計 画 図

変 更 の 概 要

3・4・211－9 号 大阪高槻京都線

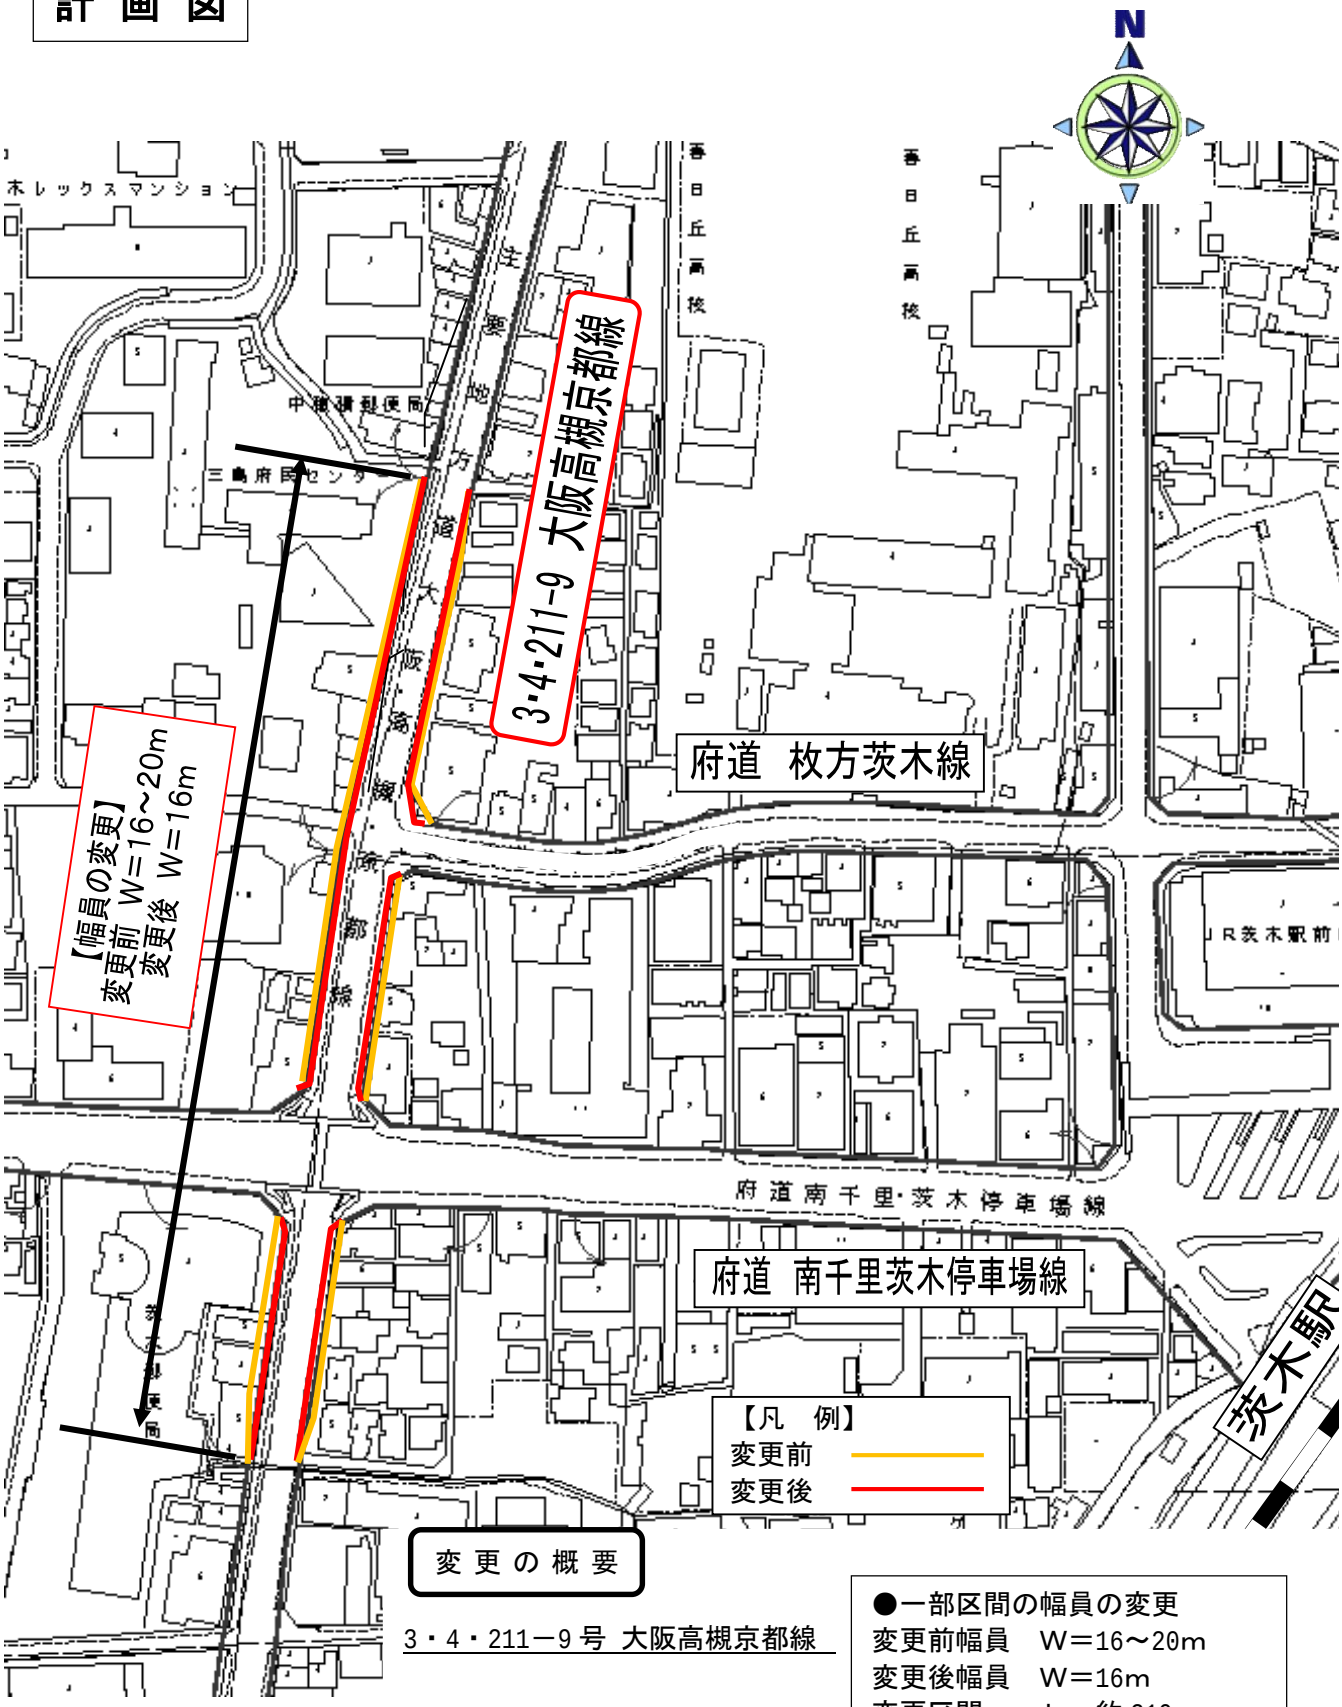
●一部区間の幅員の変更

変更前幅員	W＝16～20m
変更後幅員	W＝16m
変更区間	L＝約 310m

3・4・211-10 号　茨木寝屋川線

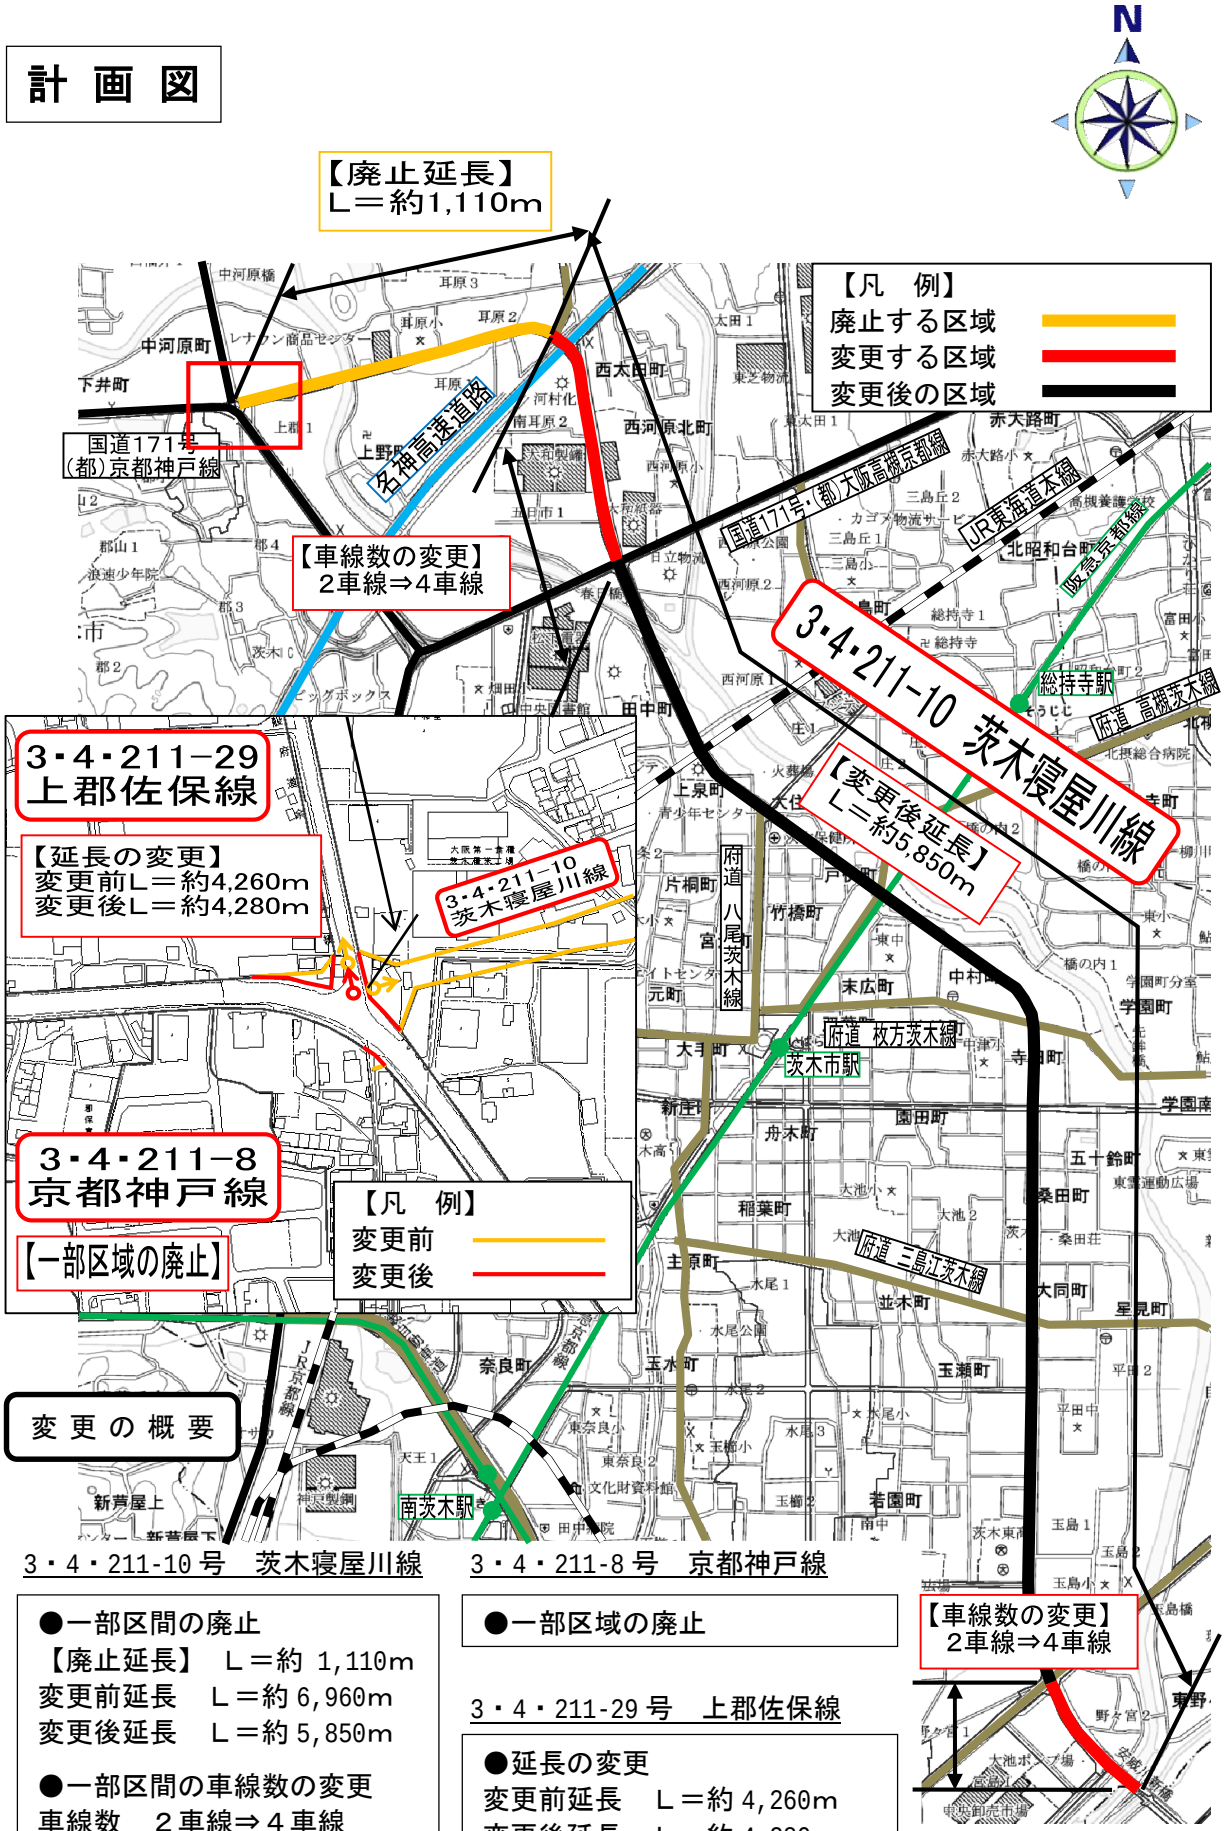
●一部区間の廃止
【廃止延長】　L＝約 1,110m
変更前延長　L＝約 6,960m
変更後延長　L＝約 5,850m

●一部区間の車線数の変更
車線数　２車線⇒４車線

3・4・211-8 号　京都神戸線

●一部区域の廃止

3・4・211-29 号　上郡佐保線

●延長の変更
変更前延長　L＝約 4,260m
変更後延長　L＝約 4,280m
